REPÚBLICA DE PANAMÁ
MINISTERIO DE AMBIENTE

RESOLUCIÓN No. DEIA-IA- 058-2020
De 9 de Septiembre de 2020.

Por la cual se resuelve la solicitud de evaluación del Estudio de Impacto Ambiental, categoría II, correspondiente al proyecto denominado “ALAMEDAS DE VILLA GRECIA”, promovido por la sociedad ALAMEDAS DE LAS CUMBRES, S.A.

MEMORANDO – DIAM-0010-2020

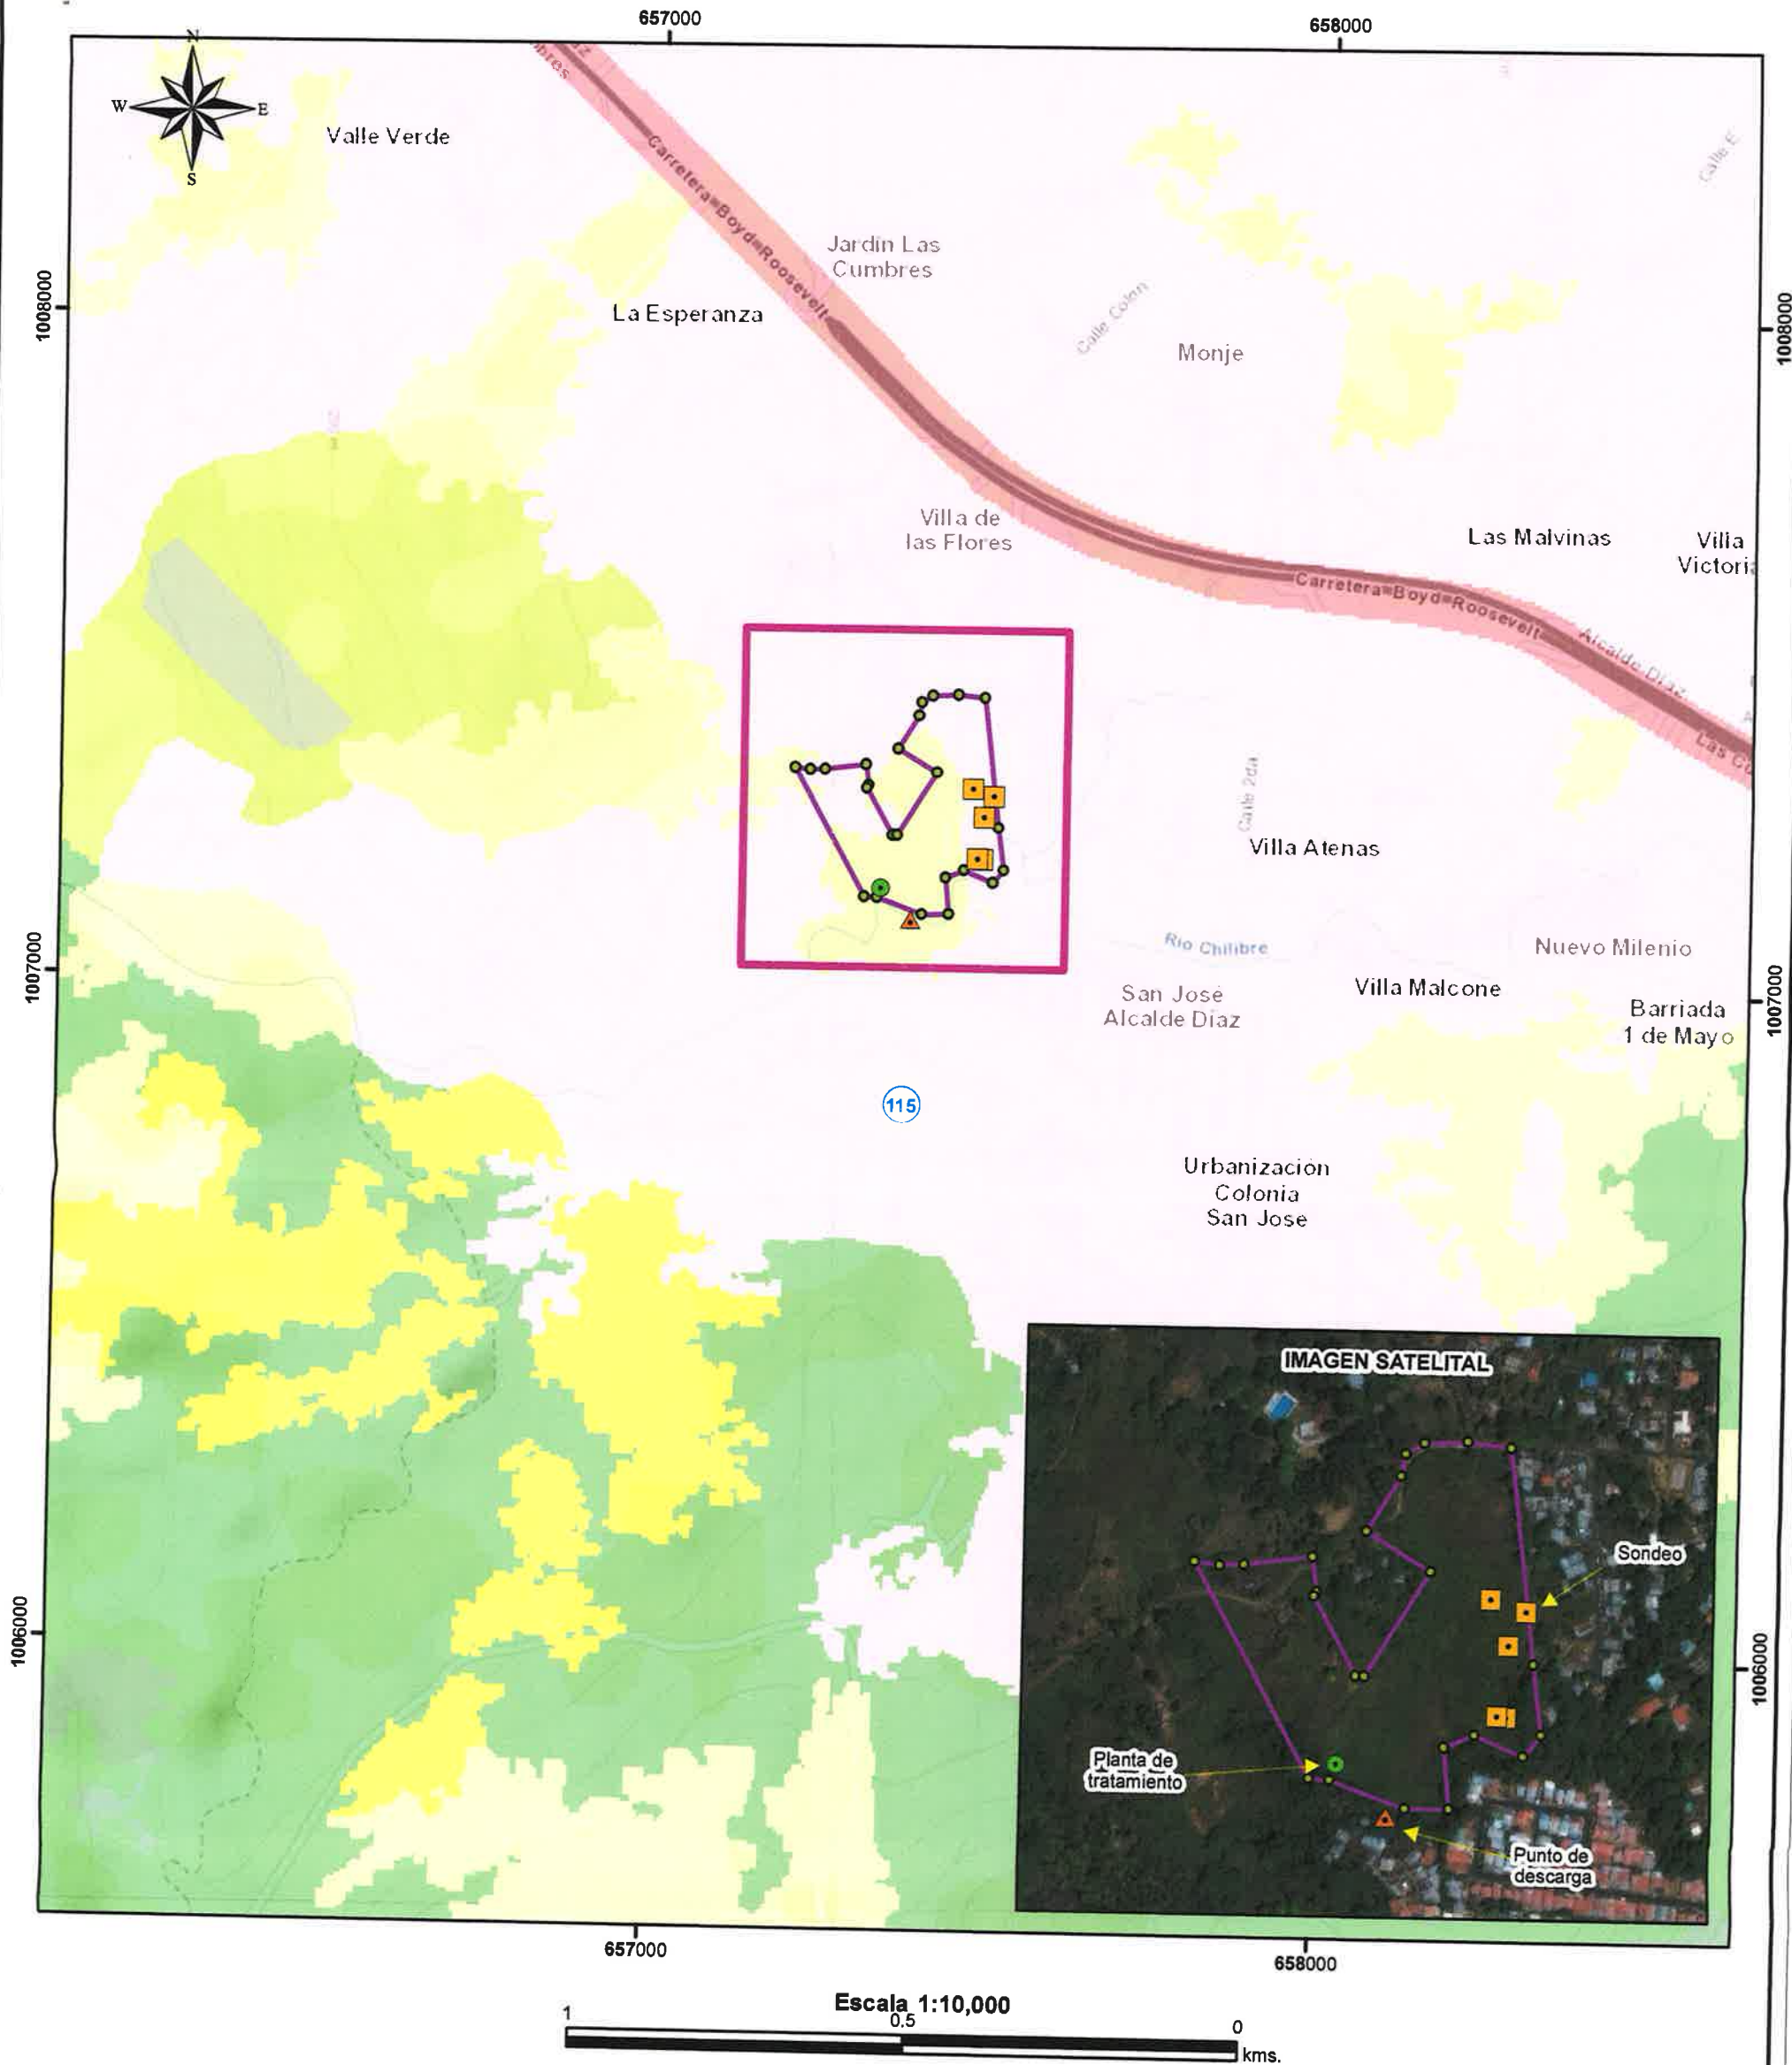
Adicional, se muestran puntualmente información sobre: Planta de Tratamiento, Punto de Descarga, Sondeo.

De acuerdo al mapa de Cobertura Boscosa y Uso de la Tierra 2012, el proyecto se ubica dentro de la categoría de Área Poblada y Vegetación Herbácea.

Figura 2.1. Sondeos y Recorridos

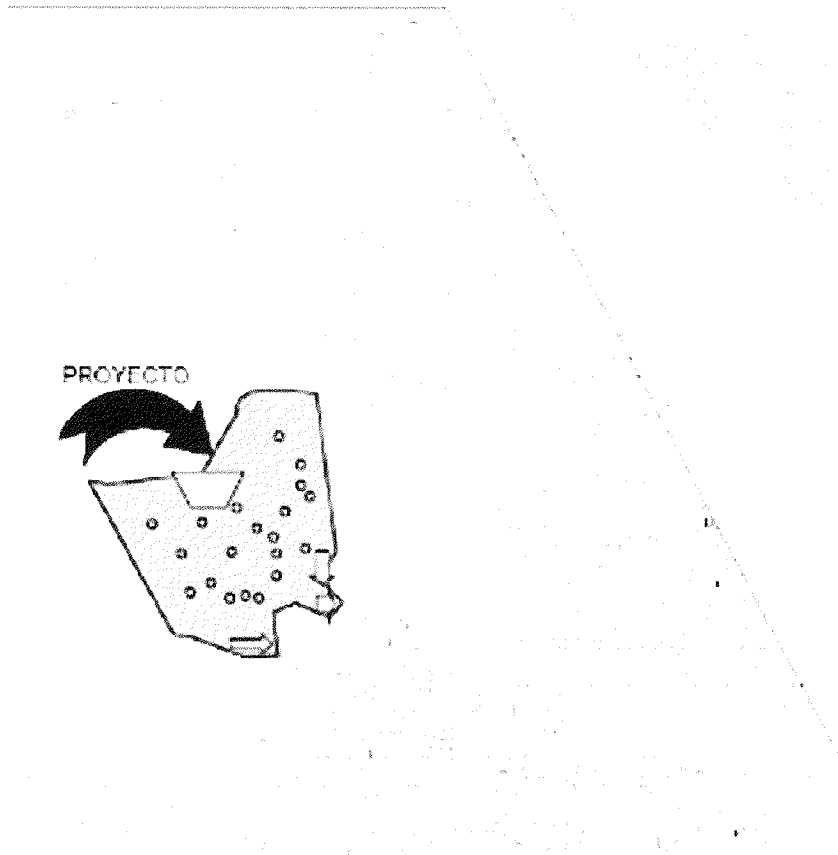
Por otro lado, la figura 2.1 muestra que los círculos blancos (pequeños) dan una aproximación de los tramos sondeados durante la prospección en el polígono. El rombo blanco, y las flechas blancas (área aproximada) no serán afectados.
